# 議案第2029号

相馬地方都市計画道路の変更について

(3・6・120号 浜畑磯山線)

(3・6・121号 樋掛田浜田線)

# 4 計画図【変更内容①】 3・6・120号 浜畑磯山線

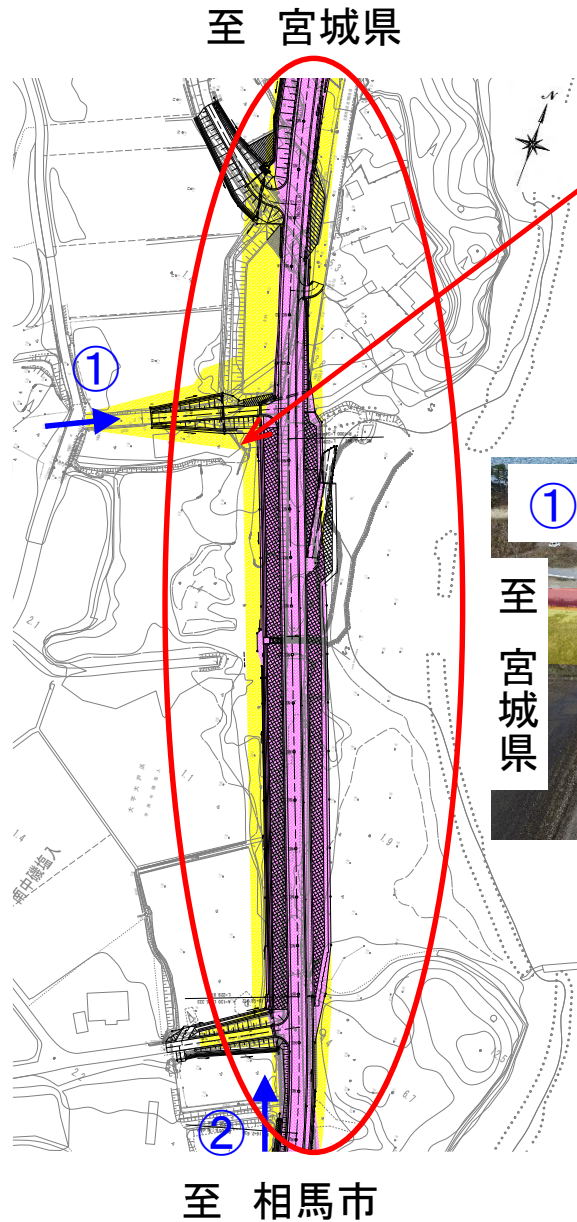
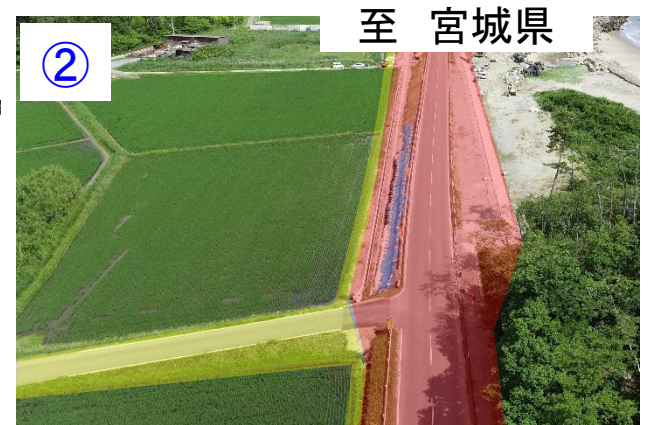
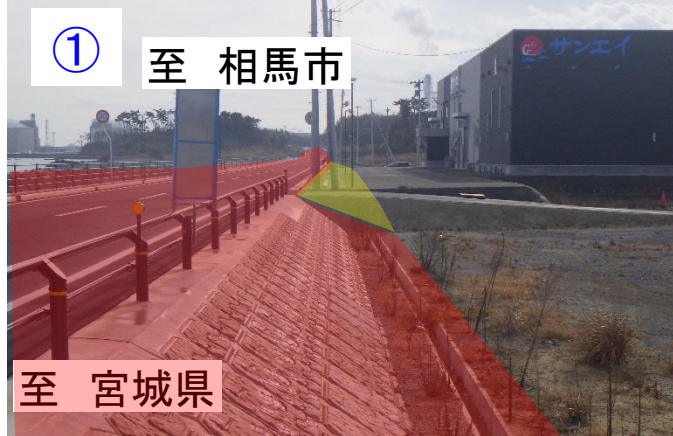
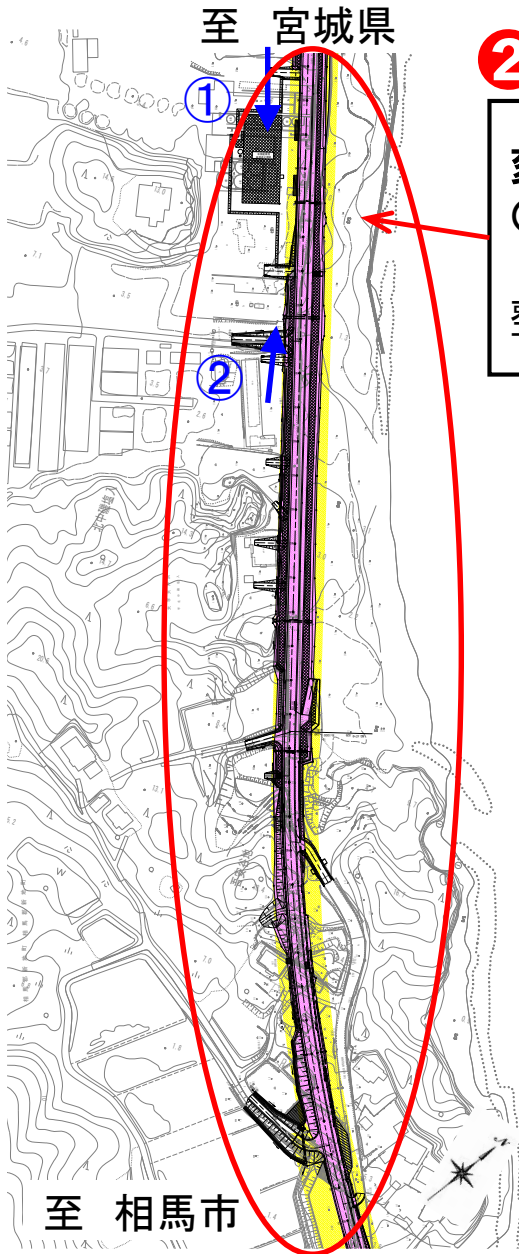
## ① 道路幅の減と取付道路の削除

○管理者協議により変更するもの。

隣接する道路の管理者(新地町)協議により、管理区分が確定したことによる。

# 5 計画図【変更内容②】 3・6・120号 浜畑磯山線

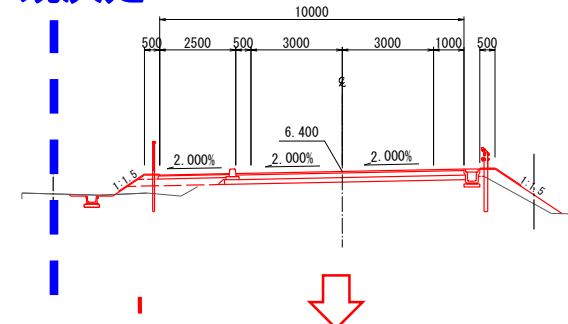
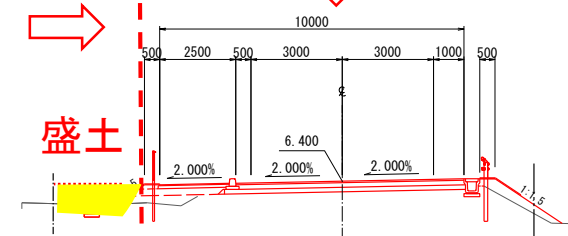
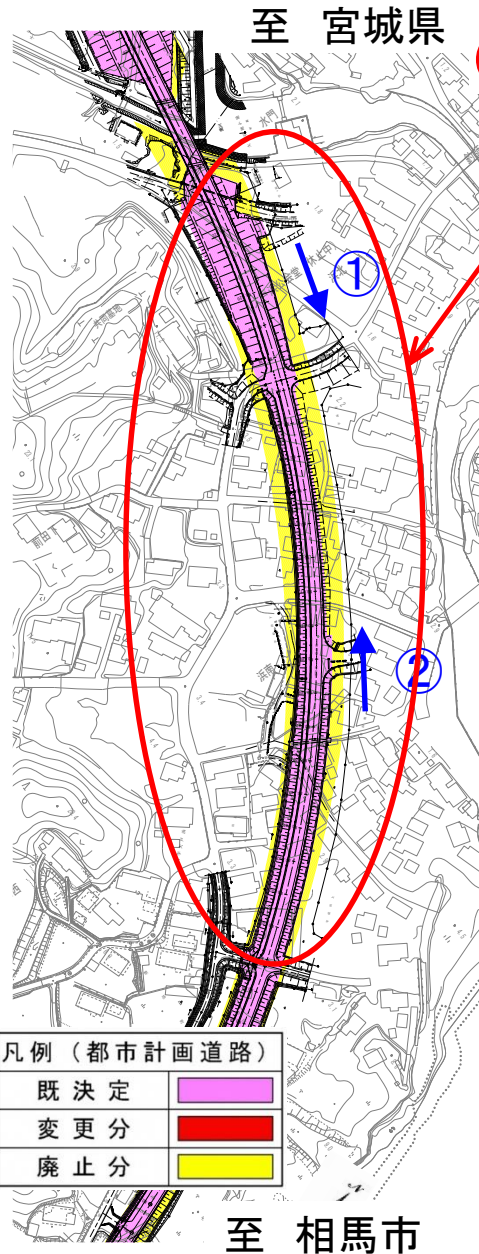
## ②道路幅の減

○周辺事業との調整により変更するもの。

当初、現況地盤に盛土する予定であったが、隣接地の盛土計画との調整により、必要な道路幅が確定したため。

# 6 計画図【変更内容③】 3・6・120号 浜畑磯山線

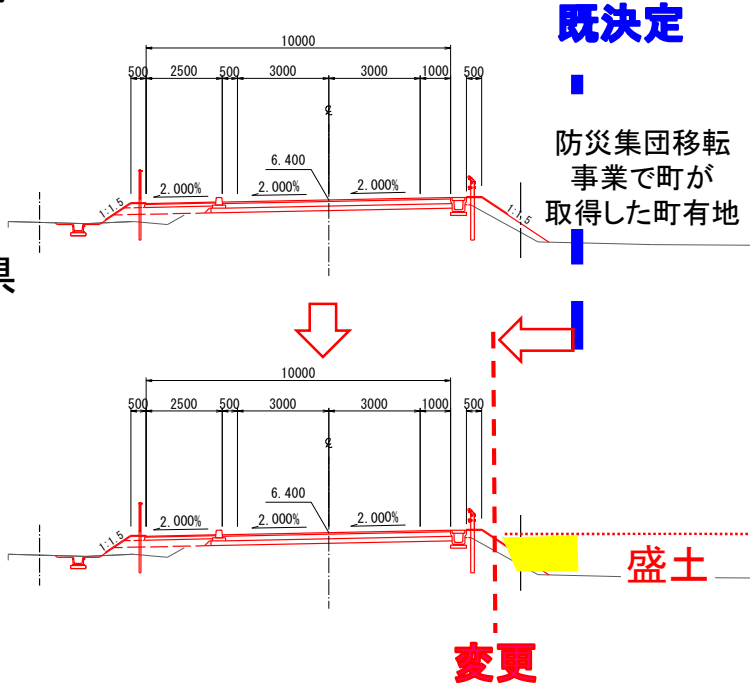
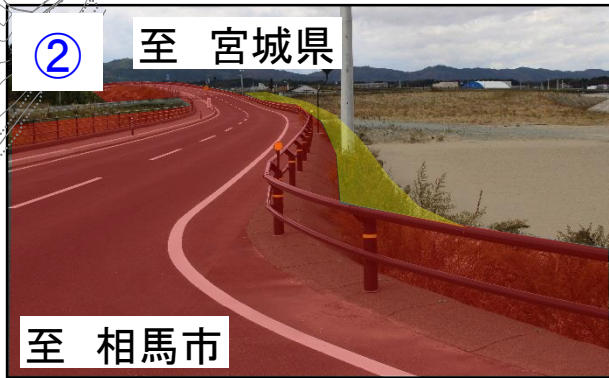
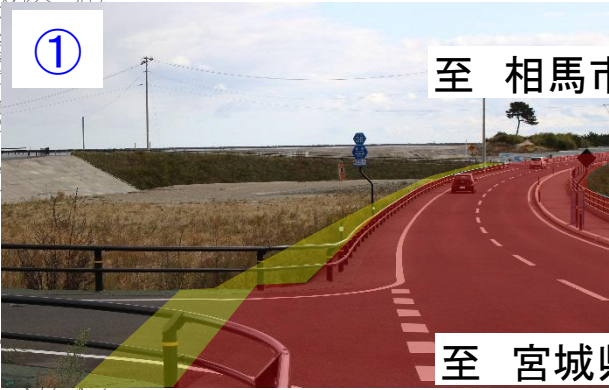
**変更理由**  
 ○周辺事業との調整により変更するもの。  
 当初、現況地盤に盛土する予定であったが、隣接する防災集団移転事業の盛土計画との調整により、必要な道路幅が確定したため。

# 7 計画図【変更内容④】 3・6・120号 浜畑磯山線

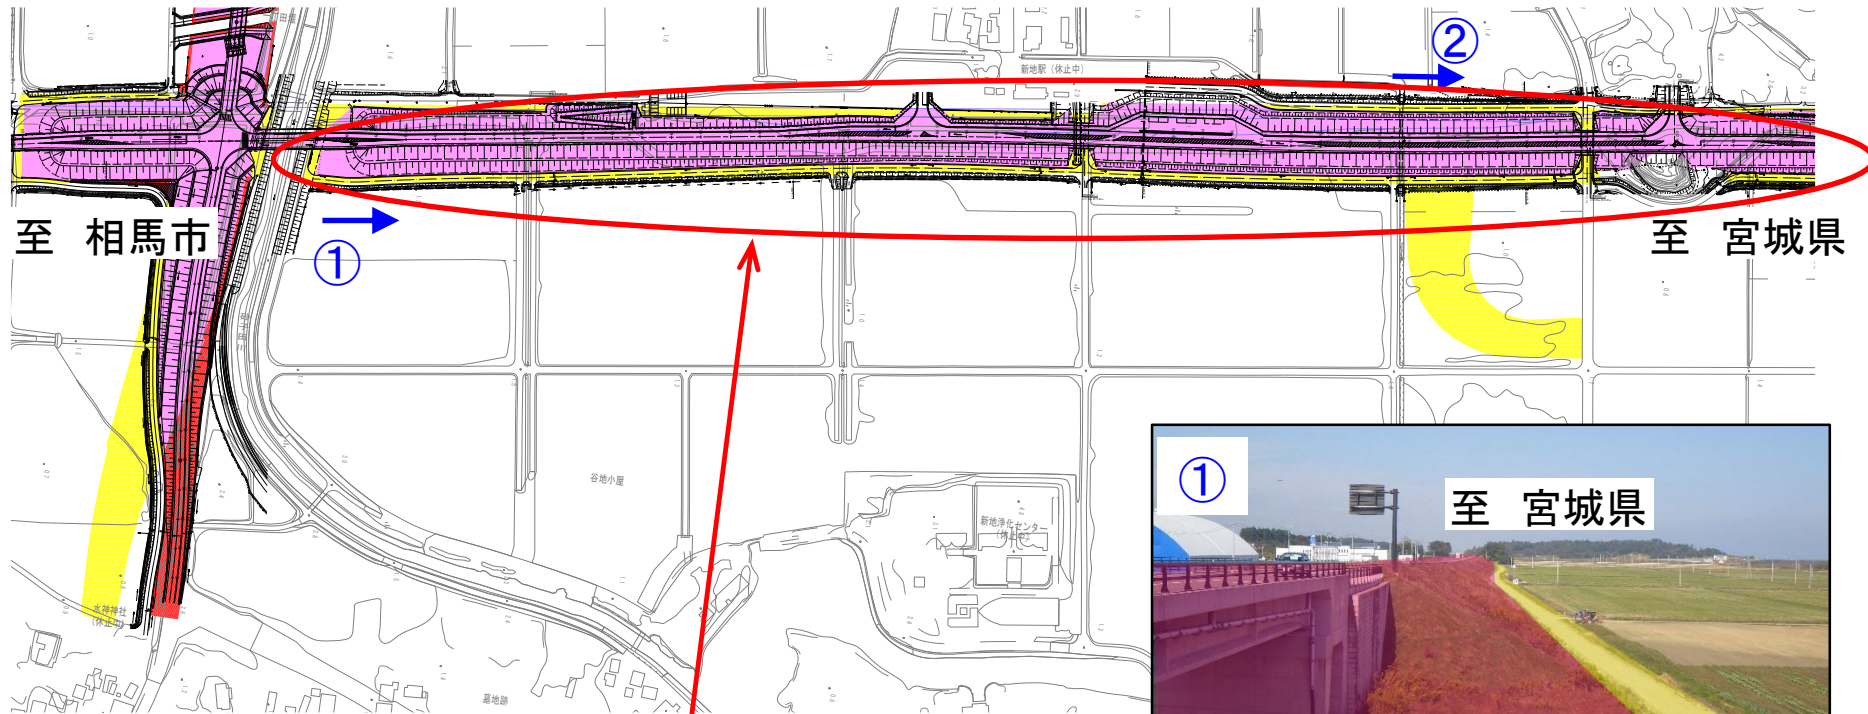
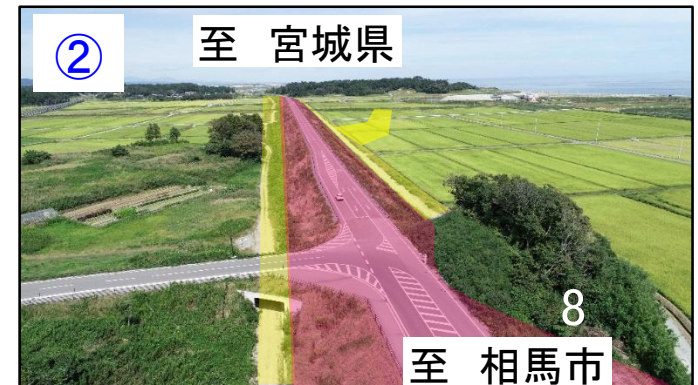
## ④道路幅の減

○管理者協議により変更するもの。

隣接する道路の管理者(新地町)協議により、管理区分が確定したことによる。

# 8 計画図【変更内容⑤】 3・6・120号 浜畑磯山線

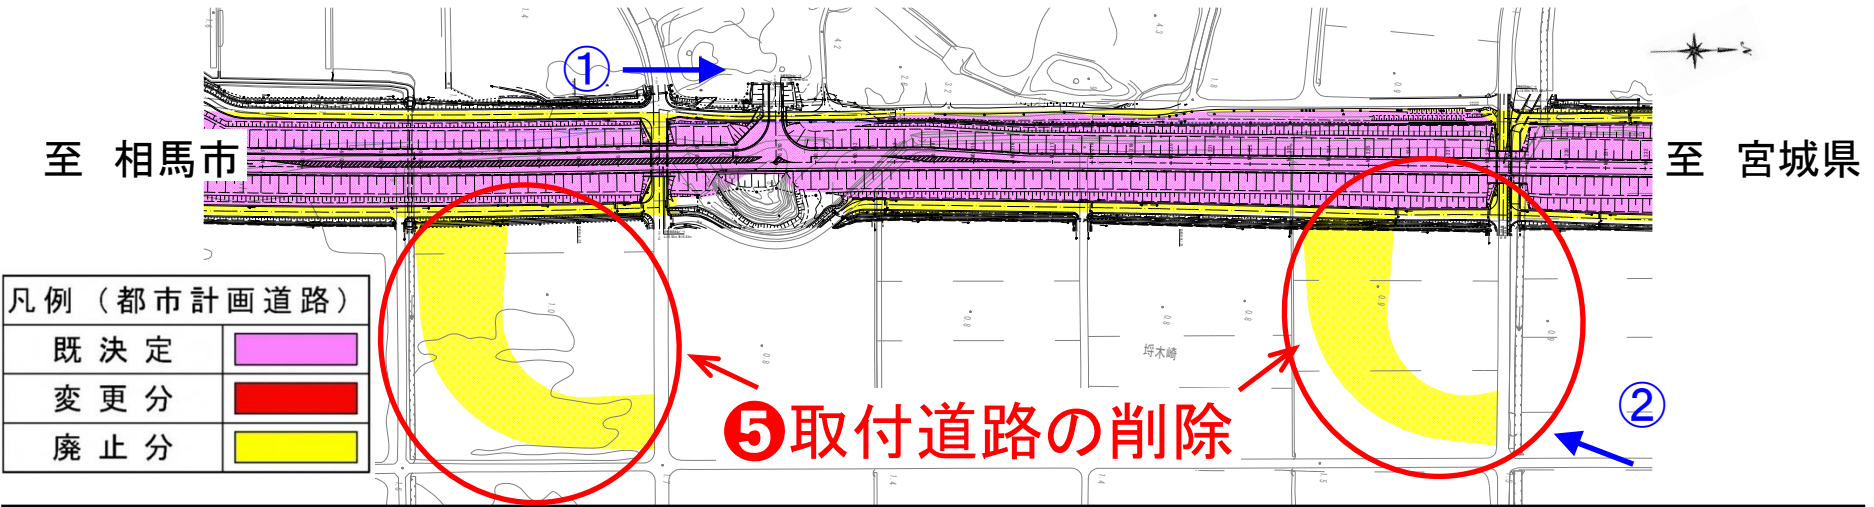
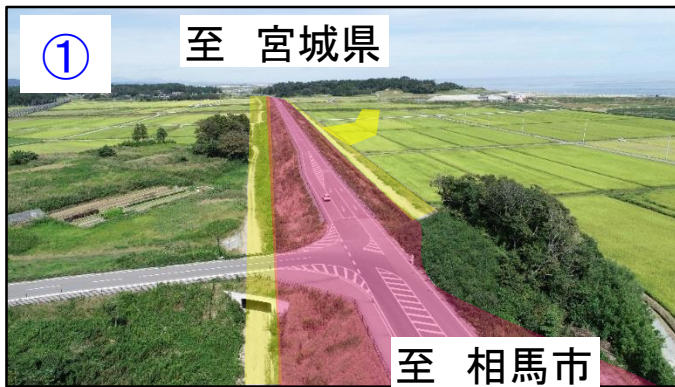
**変更理由**  
 ○町の復興計画見直しにより変更するもの。  
 本路線の計画後、町の復興計画の見直しにより、周辺農地を計画的に復旧し利用する方針となったことから、当初位置の取付道路を取りやめるもの。  
 なお、取付道路については西側に集約し、同機能を確保している。

# 10 計画図【変更内容⑥】 3・6・121号 樋掛田浜田線

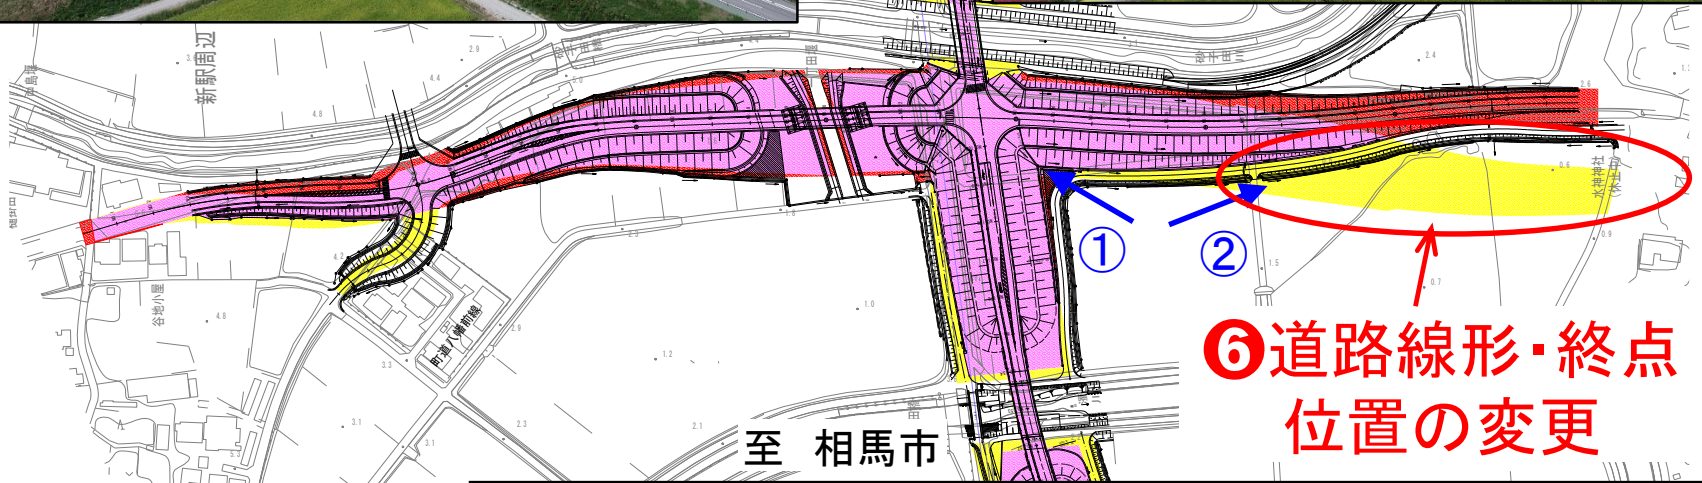
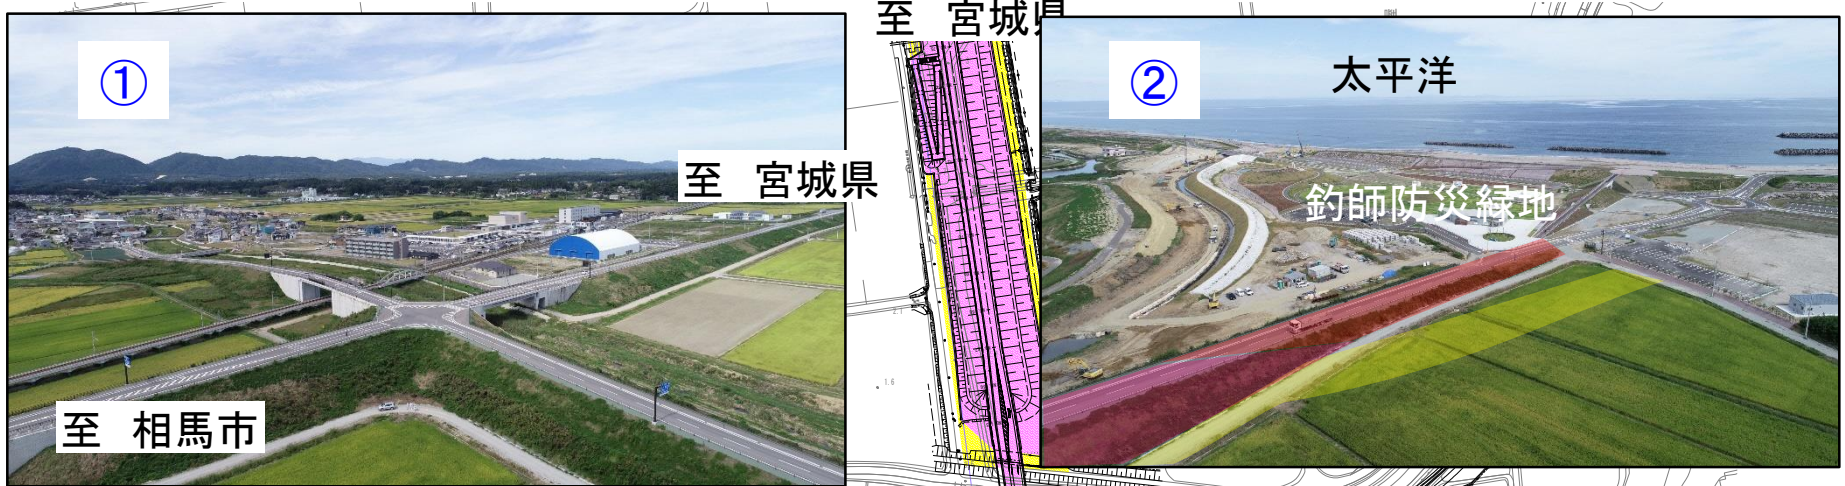
**⑥道路線形・終点位置の変更**

○周辺事業との調整により変更するもの。

本路線と隣接する防災緑地計画との整合、及び周辺の農地利用に配慮するため、一部道路計画を見直したことによる。
